Nábřeží řeky Svatky - Realizace protipovodňových opatření
města Brna – etapy VII a VIII (ORG 5344)

ZMĚNOVÝ LIST

ZL 75

- SO 07.19 Betonové gravitační zídky
- ZM 084 Drenáže v líci opěry mostu Heršpická

PODÉLNÝ ŘEZ 1:100

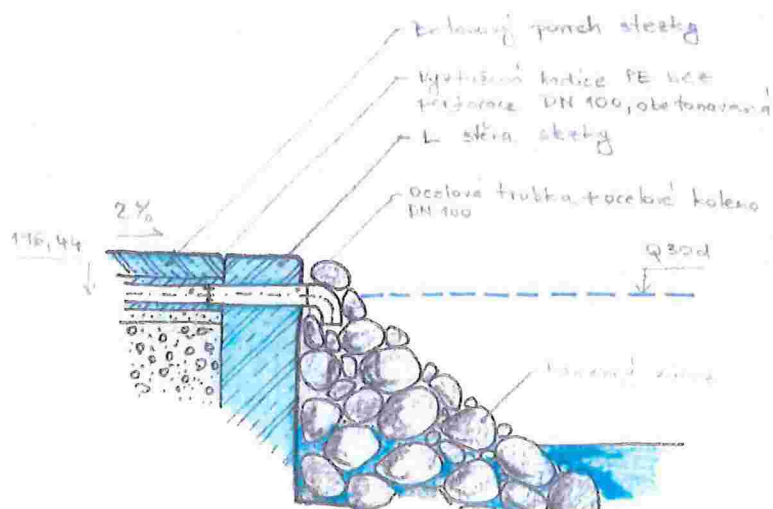
Z důvodu umístění násypů pro vedení stezek a opěrných stěn pod mostem Heršpická je nutné prodloužit stávající drenáže opěr mostní konstrukce, které vychází výškově do konstrukce násypu. Dle zaměření se jedná o 5 kusů drenážních otvorů na levém břehu ve výšce 196,57 až 196,537 m n.m. a na pravém břehu o 4 kusy ve výšce 196,439 až 196,532 m n.m.. Potrubí je dle výkresového podkladu DN 100 ve sklonu cca 2% do koryta.

Při současném stavu jsou otvory ve výšce Q30d. Při doplnění násypů a opěrných stěn v rámci projektu protipovodňových opatření dochází v tomto místě i k prohloubení dna z důvodu nutnosti neovlivnění výšek vodních hladin na mostní konstrukci. Prodloužení drenážních vývodů bude provedeno ve stávající dimenzi DN 100 mm při dodržení spádu stávající drenáže 2 %. Tento spád je volen i z důvodu stejného sklonu konstrukčních vrstev nových stezek. Finální osa zaústění drenáží do nových zdí držíci násyp pro stezky bude ve výšce 196,44 m n.m.. Tato výška je ve stejné úrovni jako nová hladina Q30d při provedených úpravách. Nedochází tak ke zhoršení situace.

Prodloužení bude provedeno zesílenou drenážní hadicí neperforovanou DN 100, která bude osazena do vyhrábnuté rýhy po zhuštění konstrukčních vrstev stezek. Hadice bude navázána na stávající vývod a ukončena v ocelové trubce s kolenem otočeným směrem dolů. Koleny je umístěno z důvodu vyšší bezpečnosti proti zaplavení drenážní trubky. Následně bude hadice obetonovaná prostým betonem a ocelové zakončení přisýpané kamenným záhozem. Drenážní hadice je zvolena kvůli jednoduché manipulaci, dodržení sklonu, provedení pod skladbou stezek a napojení na stávající otvory v opěře mostu. V případě nutnosti zásahu do pojezdové konstrukce stezky, bude tloušťka betonu stezky zmenšena a dovyztužena dle doporučení zpracovatele dopravního řešení.
